**Joint Meeting of the RID Committee of Experts and the
Working Party on the Transport of Dangerous Goods**

ADR 2015 – application de la disposition spéciale 664 : Interprétation/précision par rapport au § 6.8.2.1.23 de l'ADR

Communication du Gouvernement de la Belgique

Quelques exemples de ce type de moyen de rétention:

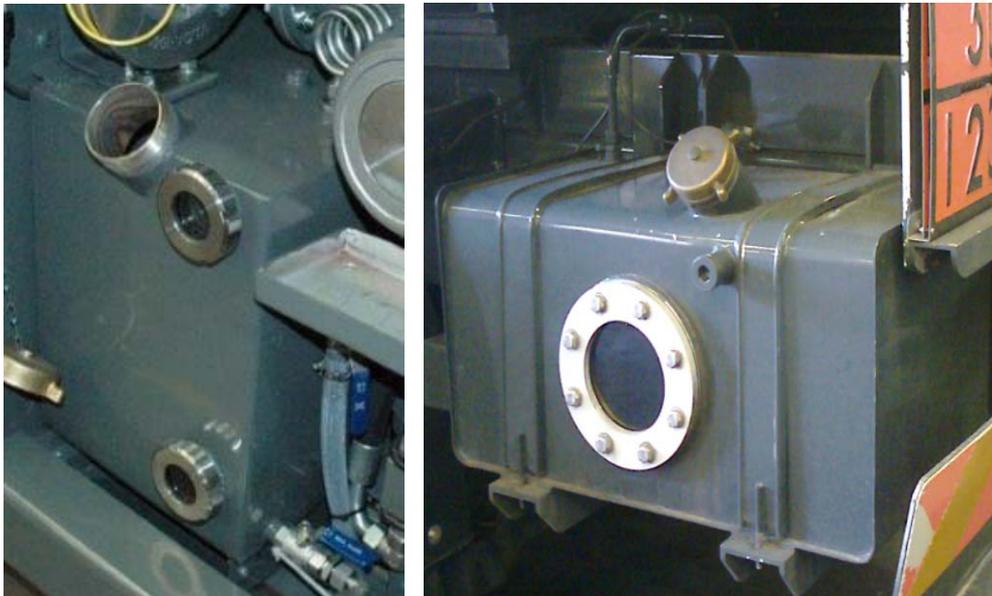
4. Pour ce qui concerne les moyens de rétention fixé de manière permanente au véhicule citerne, il existe des fabrications de forme parallélépipédiques pour lesquelles des contrôles non destructifs de type radiographie ou ultrasons tels que décrits dans le § 6.8.2.1.23 de l'ADR n'a aucun sens. En effet, s'ils étaient appliqués, ils ne permettraient pas de tirer de conclusion quant à la qualité des soudures.

Sur ce type de moyens de rétention, les soudures sont des soudures d'angles pour lesquelles le CND par radiographie ou par ultrason ne donne aucun résultat probant.

«Les soudures doivent être réalisées conformément aux prescriptions générales reprises au premier alinéa du § 6.8.2.1.23 à l'exception des contrôles non destructifs

(par radiographie ou ultrasons). Des contrôles non destructifs doivent cependant être effectués selon une méthode en rapport avec le type de construction réalisée.»

Explication: Ceci voudrait dire qu'un moyen de rétention tel que repris sur les photos ci-dessus pourrait, en complément de l'examen visuel et de l'épreuve à 0,2 bar tel que demandé au point d) de la DS 664, être contrôlé par ressuage (PT) afin de détecter des défauts de surface inacceptables.
